Stadt Winsen (Luhe)
GB IV – Stadtplanung und Bauordnung
Schloßplatz 1
21423 Winsen (Luhe)

51. Änd. des Flächennutzungsplanes "Luhdorf; 2. Änderung und Ergänzung des Bebauungsplanes Luhdorf Nr. 7 / 52. Änderung des Flächennutzungsplans "Luhdorf; Vorhabenbezogener Bebauungsplan Luhdorf Nr. 16

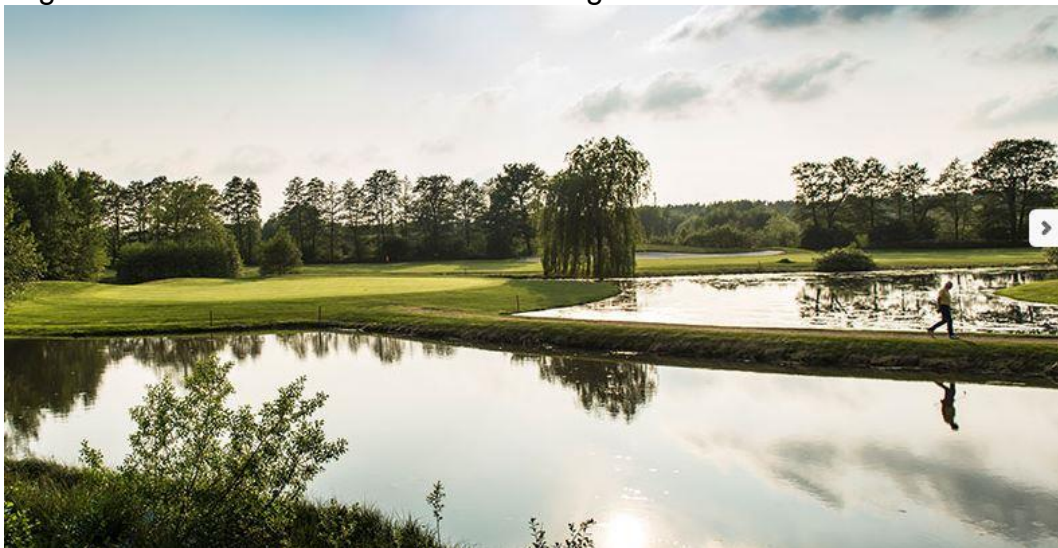
„Innerhalb der mit Nr. 1 gekennzeichneten Flächen sind naturnahe Still- und Fließgewässer zu entwickeln, zu pflegen und dauerhaft zu erhalten.“ Das folgende Foto von der Website Green Eagle Golf:

zeigt, dass auf der vorhandenen Anlage die Teiche nicht immer so naturnah ausgeprägt sind, wie man das erwarten sollte. Wenn die neuen Stillgewässer nach dem gleichen Standard angelegt werden, ist die Bewertung für die mit Nr. 1 bezeichneten „naturnahen Stillgewässer“ mit 3 Wertpunkten in der Bilanzierung (Umweltbericht S. 89) stark anzuzweifeln. Hier wären nur max. 2 Wertpunkte für „Naturfernes Stillgewässer“ angemessen. Die Festsetzung sollte mit der Forderung nach Verhandlungszonen und Uferbermen angereichert werden, um naturnähere Uferausprägungen zu erhalten.
